Αριθ. Απόφασης 193/2020

ΠΕΡΙΛΗΨΗ: Γνωμοδότηση για την έγκριση περιβαλλοντικών όρων επί της Μελέτης Περιβαλλοντικών Επιπτώσεων (Μ.Π.Ε) αναφορικά με την ανανέωση-τροποποίηση της ΑΕΠΟ λατομείου μαρμάρου της εταιρείας «ΠΑΥΛΙΔΗΣ ΑΕ ΜΑΡΜΑΡΑ ΓΡΑΝΙΤΕΣ» έκτασης 95.093 τ.μ. στη θέση «Δροσερό Ρέμα» της Τ.Κ. Γρανίτη του Δήμου Κάτω Νευροκοπίου της Π.Ε. Δράμας.

Απόσπασμα χάρτη υφιστάμενης κατάστασης

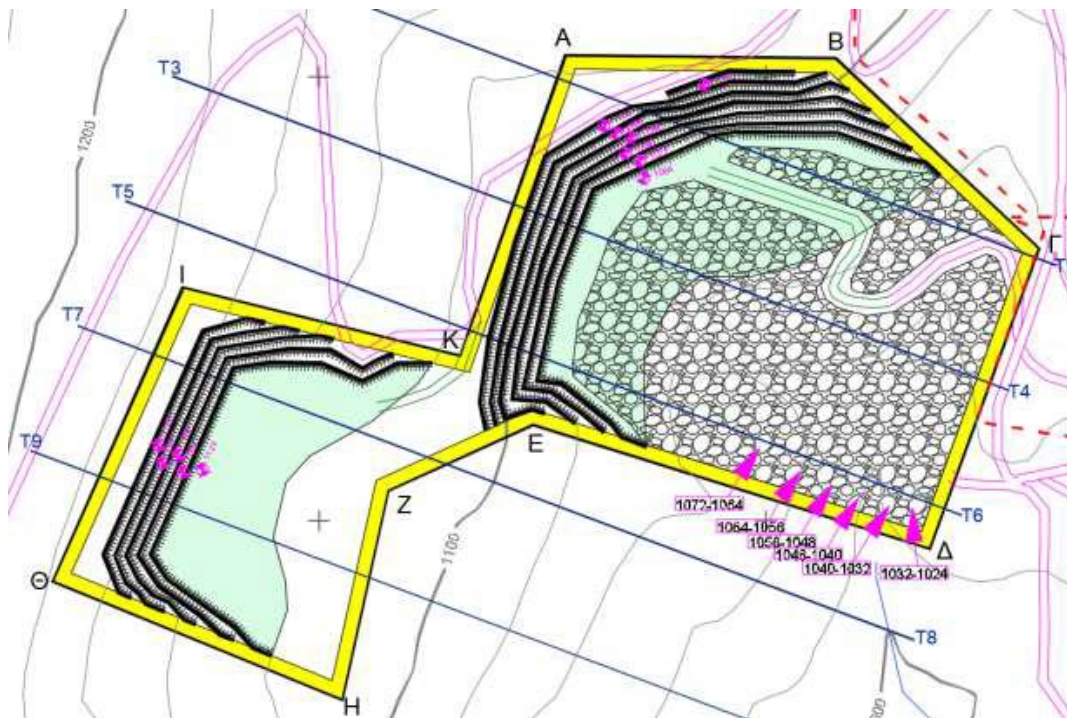
1. Εντός του λατομείου και στο ανατολικό τμήμα αυτού, υφίσταται “μικρό” υδατόρεμα-κατά την έννοια του ν.4258/2014 - το οποίο αποτελεί κλάδο του “Δροσερού” ρέματος. Οι εργασίες εντός του κλάδου αυτού μπορεί να μην επηρεάζουν το Δροσερό ρέμα στα κατάντη, πρέπει ωστόσο να διασφαλίζεται η ομαλή παροχετευτικότητα των υδάτων αυτού του κλάδου του υδατορέματος προς το Δροσερό ρέμα και ως εκ τούτου δεν πρέπει να πληρωθεί με στείρα υλικά.

Επομένως **προτείνεται η αλλαγή της ΜΠΕ όσον αφορά τη διαμόρφωση του χώρου των στείρων** υλικών σε βαθμίδες στο ανατολικό τμήμα του λατομικού χώρου έτσι ώστε να διατηρηθούν οι φυσικές κλίσεις του συγκεκριμένου κλάδου του υδατορέματος.
